**Illustrasjoner fra de ulike versjonene.** Illustrasjonene er ikke direkte sammenlignbare, da de er utarbeidet med ulike krav til detaljering etter hvor i planprosessen de er sent inn. De kan likevel gi et inntrykk av endringene i prosjektet.

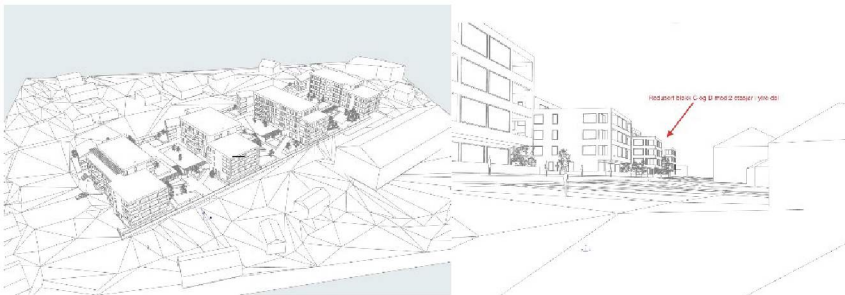
Figur 1 Bygningsutforming V1 Behandlet planinitiativ: Ja til videre arbeid med forutsetning om reduksjon. I dette forslaget var lamellene trukket frem til Bråtengata, med de største høydene nordøst i planområdet. I tillegg innehold konseptet dagligvarebutikk.

Figur 2 Bygningsutforming V2 Behandlet: avslått. Her er lamellene kortet inn, og det foreslås småhus mot Bråtengata. Bebyggelsen i «mellomrommene» er redusert. Høydene mot Bråtengata er redusert, men høydene mot Syrinveien (øst) er økt. Butikken er tatt ut av prosjektet.

Figur 3 Bygningsutforming V3 Ikke behandlet, ikke tilstrekkelig redusert. Her er høydene senket, særlig mot Syrinveien. Blokken mot Sølyalléen er trukket inn fra gaten og utnyttelsen er redusert.

Figur 4 Bygningsutforming V4 Til behandling. Her er høydene ytterligere redusert i hele planområdet, også på småhusene. Lammelsene avtrappes i flere nivå, i takt med terrengets fall. Leilighetene i «mellomrommene» er tatt ut av prosjektet og antallet boenheter er redusert. Uteområdene følger terrenget bedre og oppnår universell utforming. Muligheten til å ha utkragede balkonger er tatt ut.
